## 改善箇所説明図

燃料ポンプ電子制御ユニット

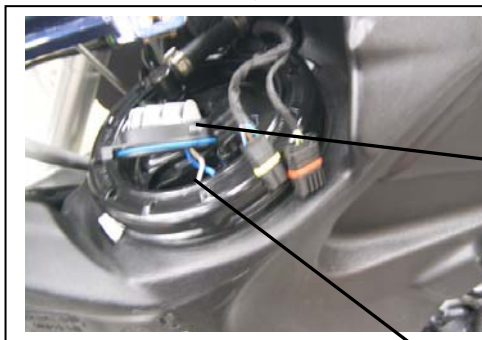
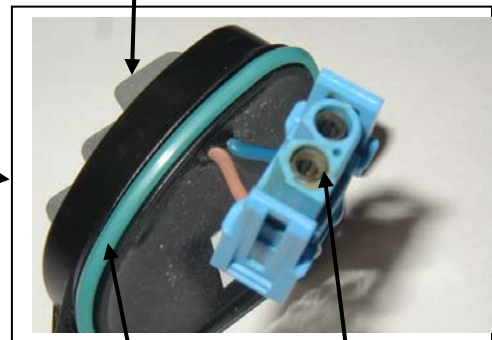
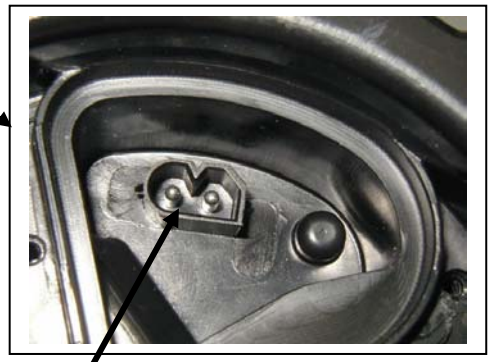
燃料ポンプ電子制御ユニットの防水機能が不適切なため、当該電子制御ユニットと燃料ポンプに接続している端子部に水が浸入し、錆が発生することがある。そのため、当該接続端子が腐食し、燃料ポンプが作動不良となり、最悪の場合、エンジンが停止して再始動できなくなるおそれがある。

全車両、燃料ポンプ電子制御ユニットのOリング(青)を対策品(青緑)に交換するとともに、電子制御ユニットと燃料ポンプの接続端子を点検し、端子が腐食している場合は、電子制御ユニットと燃料ポンプを交換する。
